『無償修理（リコール）作業のお願い』

令和3年6月11日
住友ナコ フォークリフト株式会社

今般、『バッテリーコネクタ溶損不具合』に対する是正措置につきまして、令和3年6月11日に下記の小型特殊自動車のリコール是正措置の実施を国土交通省へ届出致しました。

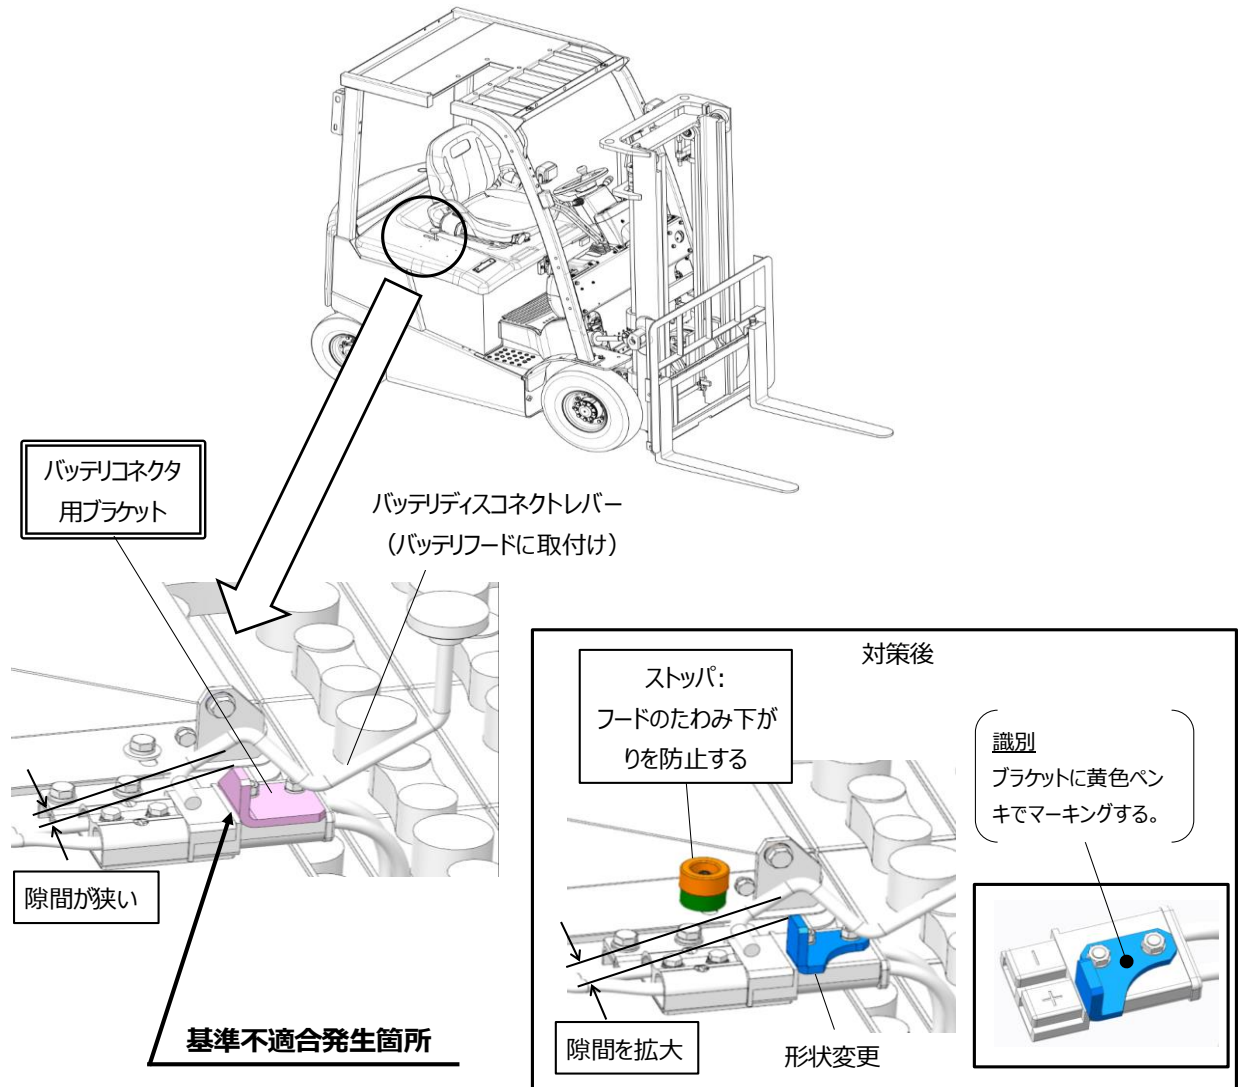
| 不具合内容及び、原因 | カウンタバランス式バッテリーフォークリフトにおいて、バッテリーディスコネクト機構部のバッテリーコネクタ用ブラケットの形状が不適切なため、バッテリーディスコネクトレバーとの隙間が不十分で、且つバッテリーカバーがたわむことにより、隙間がさらに小さくなり、バッテリーディスコネクトレバーとバッテリーコネクタが干渉するものがあります。そのため、そのまま使用を続けると、バッテリーコネクタが接触不良を起こすことで、コネクタの溶損もしくは電源の遮断により車両が停止し、再始動できなくなるおそれがあります。 |

| 改善措置の内容 | 全車両、バッテリーコネクタ用ブラケットを対策品に交換し、作動油タンク上面にストッパーを追加します。 |
